# 改善箇所説明図

ベースフレームのシートレール  
(前席右側座席)

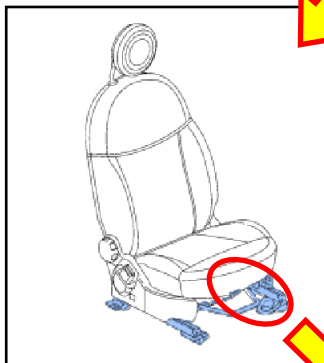
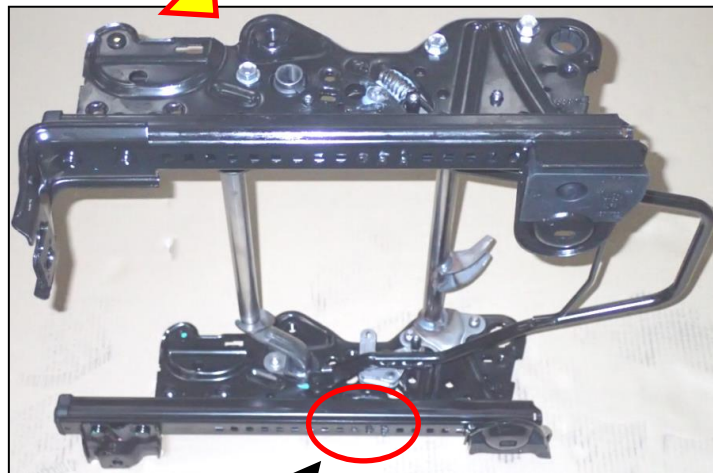
**基準不適合発生箇所**

前席右側座席において、シートレールの製造が不適切なため、座席の位置調整溝が開いていないものがある。そのため、座席が適切に固定されず、最悪の場合、衝突時に座席が動き、乗員が過度の傷害を負うおそれがある。

全車両、前席右側座席のベースフレームを点検し、シートレールの加工が不適切なものは、ベースフレームを良品に交換する。

識別：前席右側座席のベースフレーム(内側前方)の固定ボルトに黄色ペイントを塗布する。
